Technische vragen

Van : SGP – Harold Hooglander
Datum vraag : 10 maart 2020
Onderwerp : Ecopark
Raadsadviseur : Jacoline Holdijk
Datum antwoord : 11 maart 2020

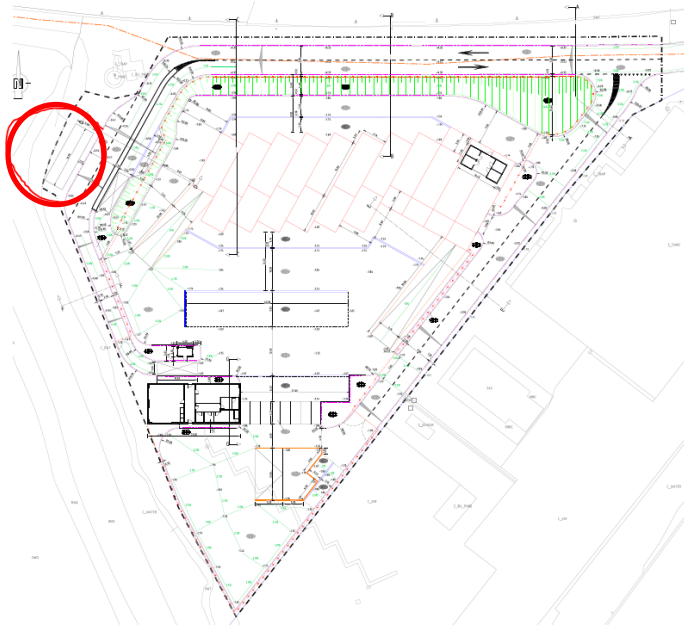
18. Op het bordes wordt een Klein Chemisch Afvaldepot geplaatst. Hoe worden hier de chemicaliën opgehaald zonder dat het bedrijfsverkeer en bezoekersverkeer

elkaar kruisen (hetgeen onwenselijk is in verband met het streven naar een goede doorstroom voor de bezoekers).

18. Het is, onafhankelijk van de systeemkeuze, onvermijdelijk dat bedrijfsverkeer en bezoekersverkeer elkaar af en toe kruisen. Dit is echter zo beperkt mogelijk gehouden door de opzet van het ontwerp. Tijdens gebruik zal op tijden waarop het rustig is op het Ecopark de chemicaliën uit het KGA depot worden opgehaald.

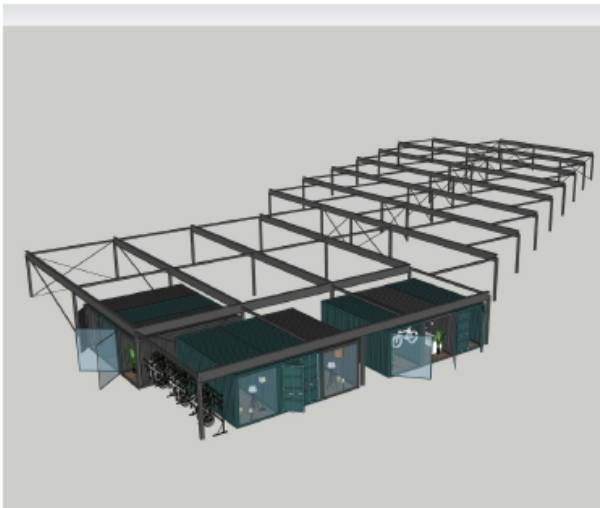
17. In het ontwerp zien wij weinig ruimte/mogelijkheden voor "bedrijfjes " aan de onderzijde ondanks de wens van de gemeente. Er staan namelijk overal containers. Daarnaast is een kringloop innamepunt gewenst. Gezien de logistiek zijn wij benieuwd waar die zou moeten komen.

17. Er is een innamepunt voor kringloopgoederen meegenomen in het ontwerp.

Daarnaast is er onder het bordes nog voldoende ruimte voor de vestiging van bedrijfjes middels plaatsing van containers onder het bordes. (zie ook beantwoording van vraag 10 en 16)
